Znak: AE/ZP-27-46/15

Tarnów, 2015-08 – 27

Dotyczy: przetargu nieograniczonego o wartości powyżej 207.000 EURO na dostawę lampy operacyjnej 1 sztuka oraz stołu operacyjnego 1 sztuka.

Rys 1.

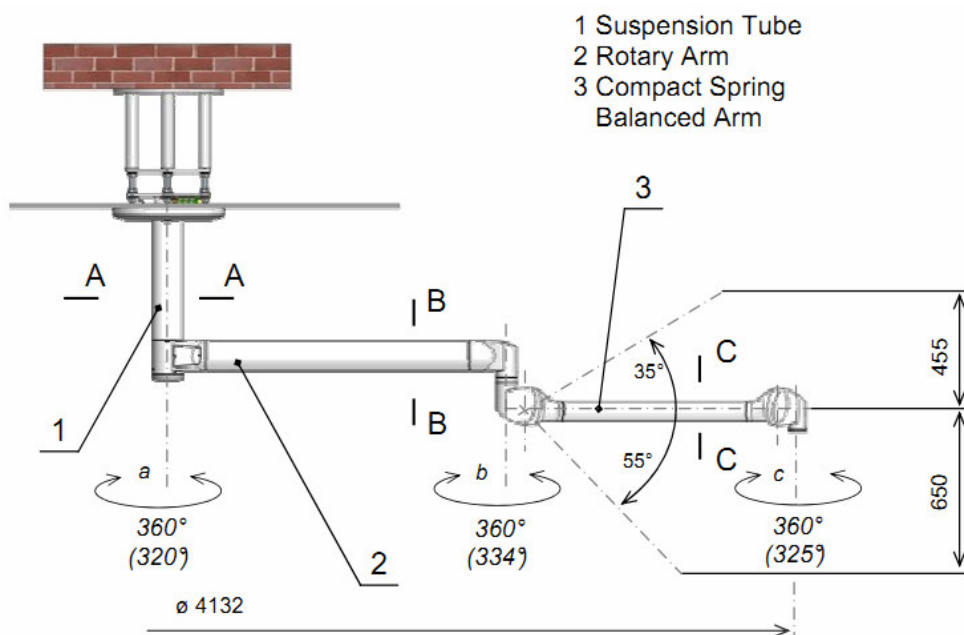
- i niewygodna? Jeśli Zamawiający nadal oczekuje nośności stołu do 200 kg, to czy Zamawiający oczekuje/dopuszcza by regulacja tego segmentu odbywa się z pilota ?
10. **Dotyczy Załącznik Nr 7.2 pkt 25** – Czy w związku z faktem, że oferowane urządzenie jest importowane z zagranicy i konfigurowane do potrzeb, to czy Zamawiający wydłuży termin realizacji do 6 tyg?
11. **Dotyczy Załącznik Nr 7.1** - Czy Zamawiający dopuści do zaoferowania lampę operacyjną w technologii LED o wysokiej bezcieniowości z regulacją natężenia/jasności światła w zakresie 25÷100%, realizowaną sterownikiem umieszczonym na przegubie przy czaszy lampy (rys 1.)?

Zamawiający dopuści również lampę operacyjną w technologii LED o wysokiej bezcieniowości, z regulacją natężenia/jasności światła w zakresie 25 ÷ 100%, realizowaną zarówno sterylnym, jak i niesterylnym sterownikiem umieszczonym na przegubie przy czaszy lampy.
